Keuringsverslag van een elektrische laagspanning- en zeer lage spanningsinstallatie

NIET CONFORM

Straatnaam Barakkenbergstraat
Huisnummer 8
Busnummer
Postcode 1540
Gemeente Pajottegem
Land België

Controlebezoek van een oude huishoudelijke elektrische installatie van een wooneenheid bij verkoop op vraag van de verkoper volgens (KB 08/09/2019) - AREI Boek 1- 8.4.2. en 8.2.1. en 4.2.4.3.

Afbeelding schakel- en verdeelbord:

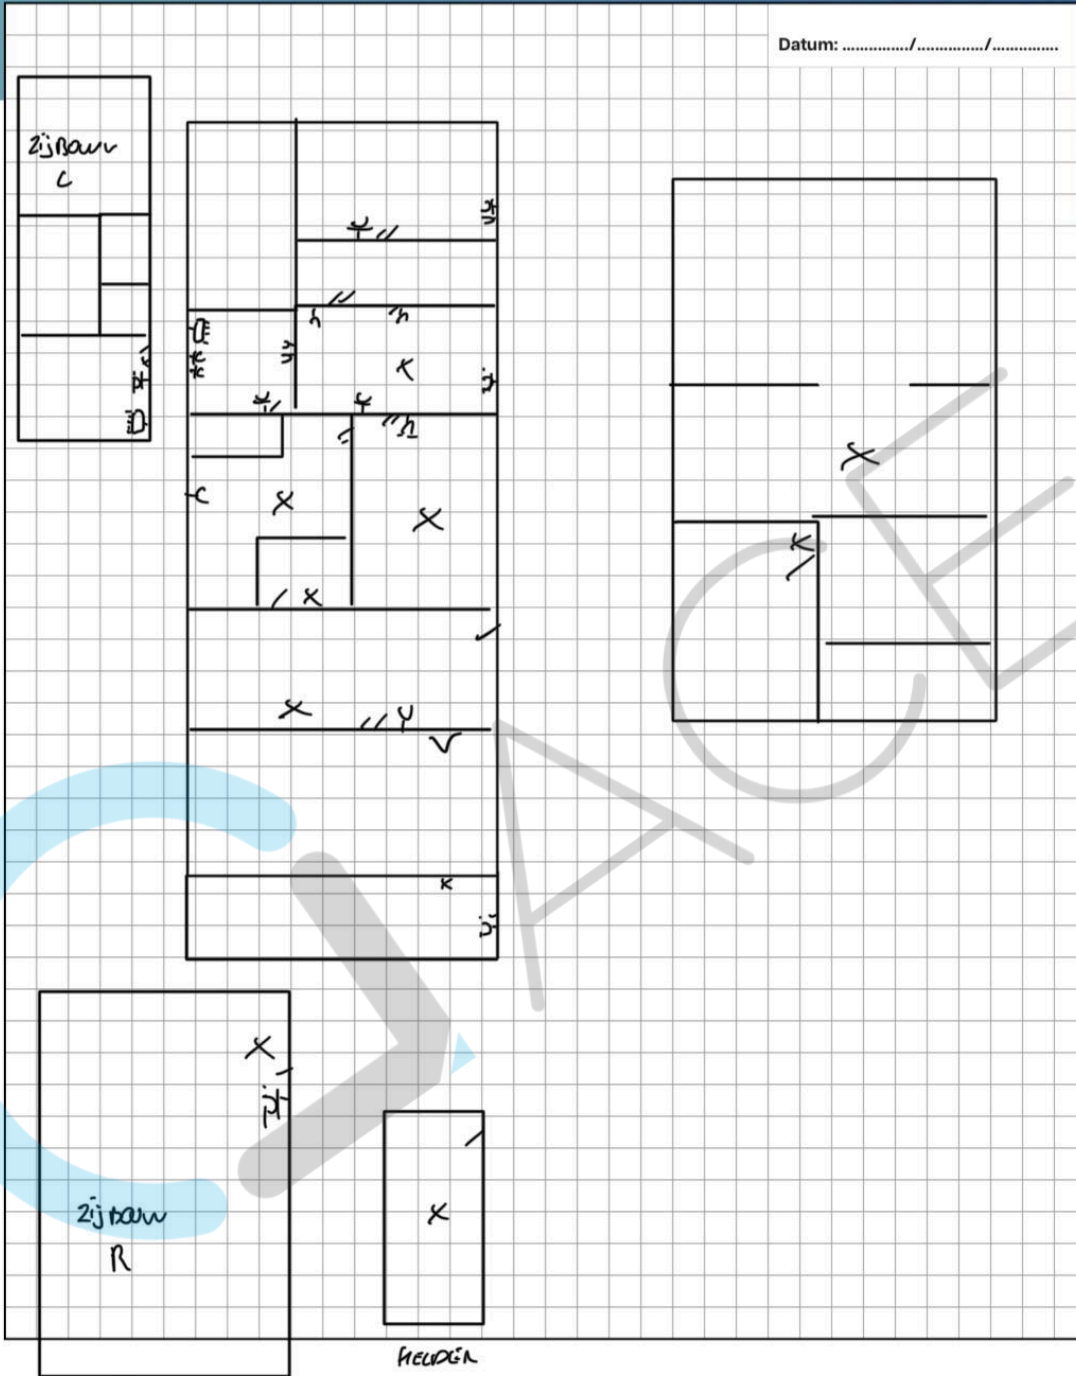
- I1.01 Eéndraadschema van de installatie is niet aanwezig. (Boek 1 Afdeling 2.12 - 2.13 en 3.1.2)
- I1.03 Situatieschema van de installatie is niet aanwezig. (Boek 1 Afdeling 2.12 - 2.13 en 3.1.2)

- I2.02 De waarde van de isolatieweerstand van één of meerdere stroombanen is kleiner dan 0,5M ohm. (Boek 1 Onderafdeling 6.4.5.1.)
- I2.03 De continuïteit van equipotentiaalverbindingen en/of beschermingsgeleiders zijn niet gewaarborgd. (Boek 1 Onderafdeling 5.3.5.3.G. en 5.4.3.5)

- I3.07 Een demonteerbaar aansluitstuk (aardingsonderbreker) dient aangebracht te worden in de aardgeleider teneinde de meting van de aardweerstand mogelijk te maken. (Boek 1 Onderafdeling 5.4.3.5.)

- I3.08 Een demonteerbaar aansluitstuk (aardingsonderbreker) moet steeds gemakkelijk bereikbaar zijn. (Boek 1 Onderafdeling 5.1.5.1. en 5.4.3.5.)
- I5.01 De aanduiding van de stroomkringen en/of apparatuur, aansluitklemmen, enz dient aangebracht of vervolledigd te worden. (Boek 1 Onderafdeling 3.1.3.1. en 3.1.3.3.A. en 5.1.6.1)

- I5.03 Het verdeelbord is niet makkelijk toegankelijk. (Boek 1 Onderafdeling 5.3.5.1.C.)
- I5.10 De genaakbare, naakte onder spanning staande delen zijn onvoldoende afgeschermd. (Boek 1 Afdeling 5.1.4. en 4.2.2.3.)

- I5.14 De nominale spanning dient duidelijk vermeld te worden op een oordeelkundig gekozen plaats. (Boek 1 Onderafdeling 3.1.3.3.)
- I5.15 Een alpolige scheidingsschakelaar is te voorzien om bord volledig spanningsloos te kunnen zetten. (Boek 1 Onderafdeling 5.3.5.1.B. en nota)

- I6.01 De differentieelstroombeschermer aan het begin van de huishoudelijke installatie is niet verzegelbaar. (Boek 1 Onderafdeling 4.2.4.3.)
- I6.02 Een algemene differentieelstroombeschermer met een nominale stroom (In) van minstens 40A en een gevoeligheid van maximum 300mA is niet geplaatst. (Boek 1 Onderafdeling 4.2.4.3. en 5.3.5.3.a.)

- I6.04 Een differentieelstroombeschermer met een gevoeligheid van 30mA is te plaatsen voor installaties van badkamer, wasmachine, vaatwas, droogkast en/of gelijkaardige toestellen. Deze dient ondergeschikt te zijn aan de hoofddifferentieelstroombeschermer (Boek 1 Onderafdeling 7.1.4.3. en 4.2.4.3.)

- I6.09 Er is geen bescherming door een differentieelstroombeschermer met een gevoeligheid van max. 30mA voorzien voor contactdozen zonder aardpen. (boek 1 afdeling 8.2.1 punt 6)

- I7.01 De smeltzekeringhouders of houders van kleine vermogensschakelaars met pennen met een sectie kleiner dan 10mm² zijn niet voorzien van kalibreerelementen. (Boek 1 Onderafdeling 5.3.5.5.A.)

- I8.07 Leidingen zijn te bevestigen met aangepaste bevestigingsmiddelen. (Boek 1 Onderafdeling 5.2.2. en 5.2.9.)
- I8.13 Het gebruik van kabels van het type VTLmb, LMVVR, COAX, VVT is verboden. (Boek 1 Onderafdeling 5.2.1.2.)

- I9.07 Niet alle contactdozen op LS zijn kinderveilig conform NBN C 61-112-1:2017. (Boek 1 Onderafdeling 1.4.2.3. en 5.3.5.2.)
- I9.13 Elektrisch materieel zonder bodem mag niet rechtstreeks op brandbaar materiaal geplaatst worden. (Boek 1 Onderafdeling 5.1.1.2.)
